# R.N.1 - TRINITÉ - RAVINE NUMA

## STABILITÉ DES TALUS DE DÉBLAIS

(SITUATION AU 14-05-1985)

**85 ANT 010**

FIGURE 3

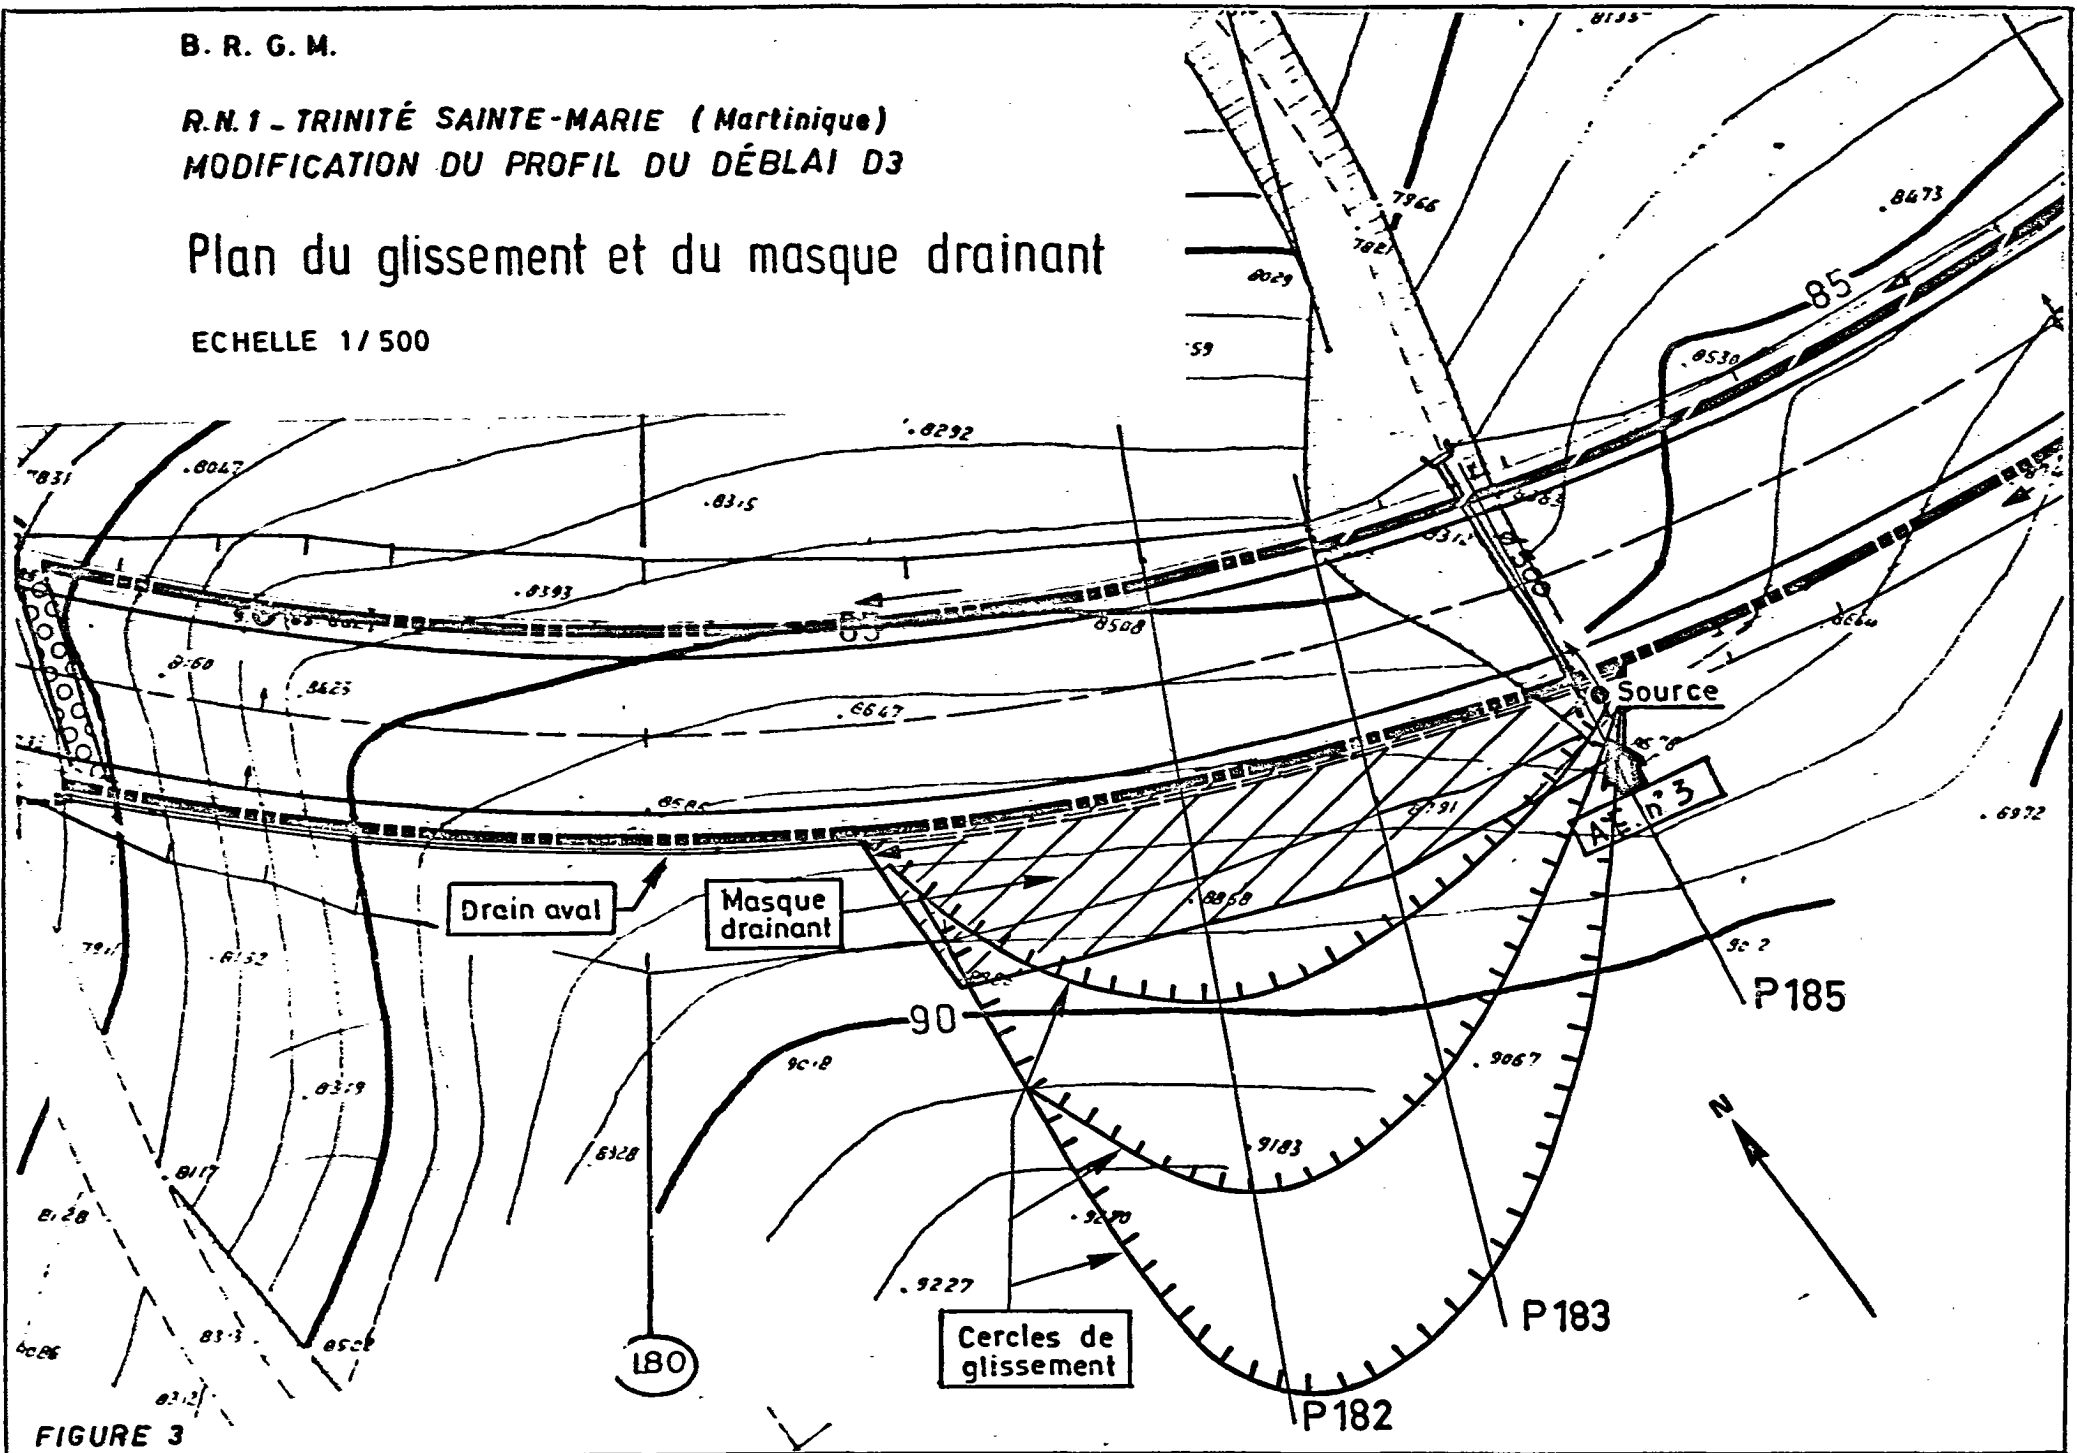
Le plan du glissement est donné en figure 3.

Une rétro-analyse des conditions du glissement a été effectuée sur les ordinateurs du SGR Rhône/Alpes à partir des données géométriques du glissement relevées sur le terrain et des données géotechniques estimées, à partir des résultats du rapport 82.ANT.053 et qui sont les suivants :

L'écoulement du drain aval en PVC, enveloppé d'un géotextile se fait de l'ouest vers l'est et devra se prolonger tout le long du D.3 Bis vers l'est jusqu'au P.175, afin de drainer le bas du talus qui est le siège de nombreuses venues d'eau lors de périodes pluvieuses.

FIGURE 4

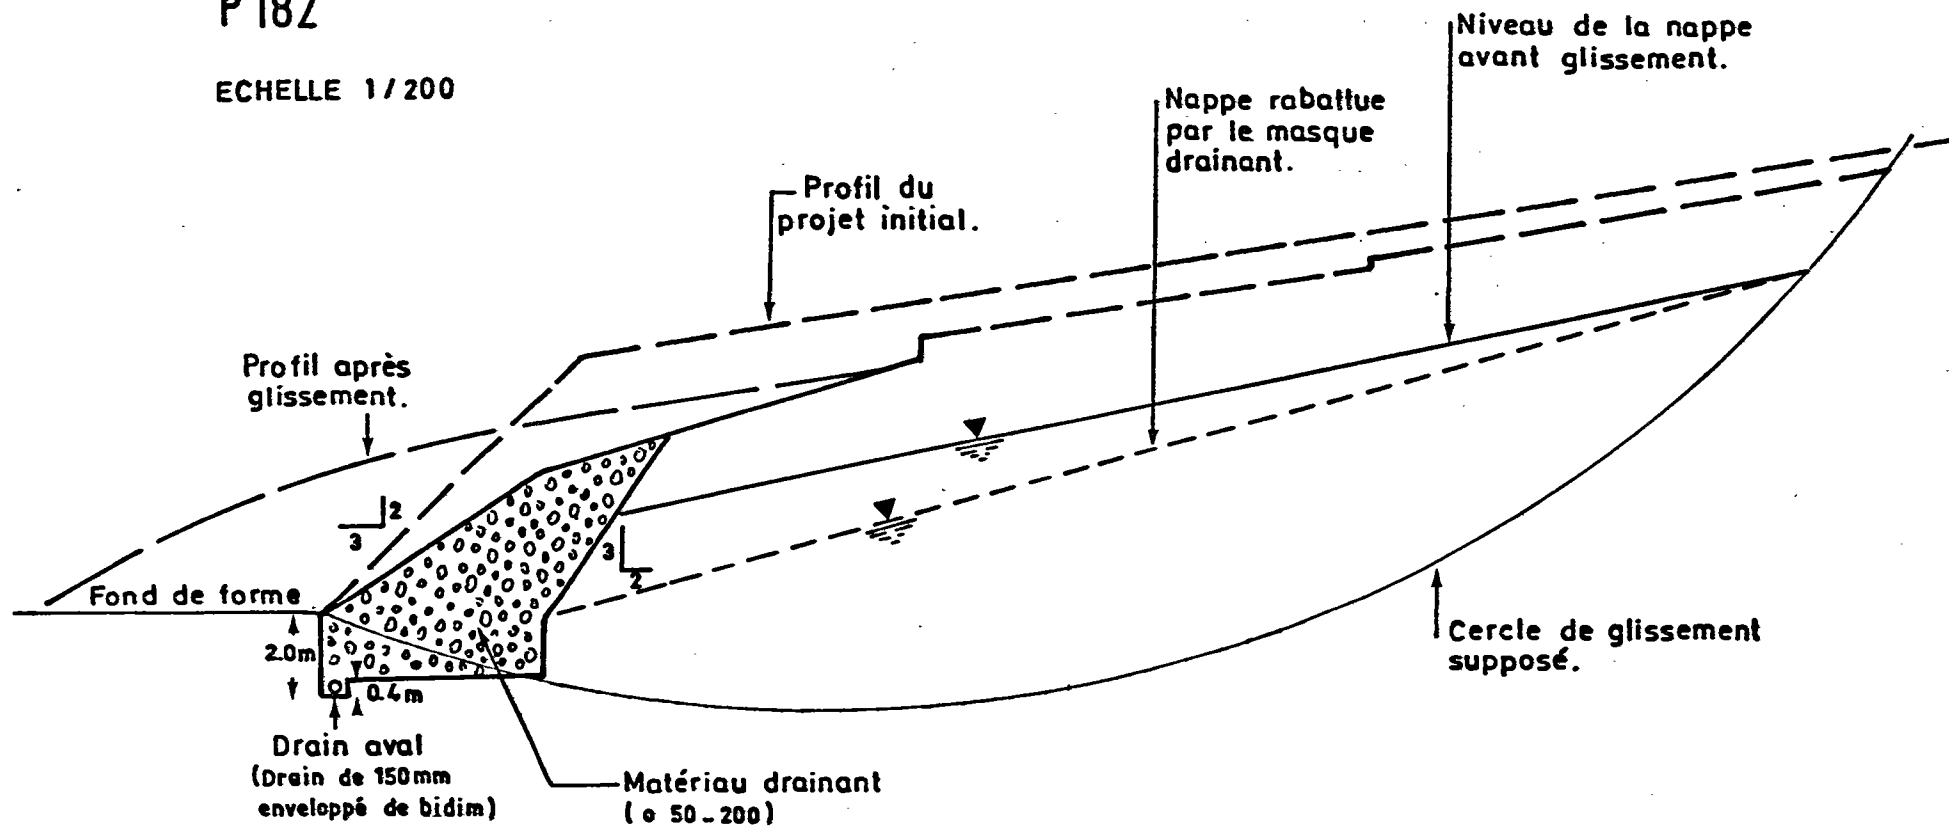
Les figures 4 et 5 représentent le nouveau masque préconisé, pour les profils caractéristiques : P.182-P.183-P.185.

Les modifications apportées sont :

a) une augmentation de l'encastrement du masque qui est maintenant de :

2,00 m pour P.182  
1,80 m pour P.183  
1,20 m pour P.185.

b) une diminution de la hauteur et de la largeur du masque avec conservation des pentes préconisées en Juillet.
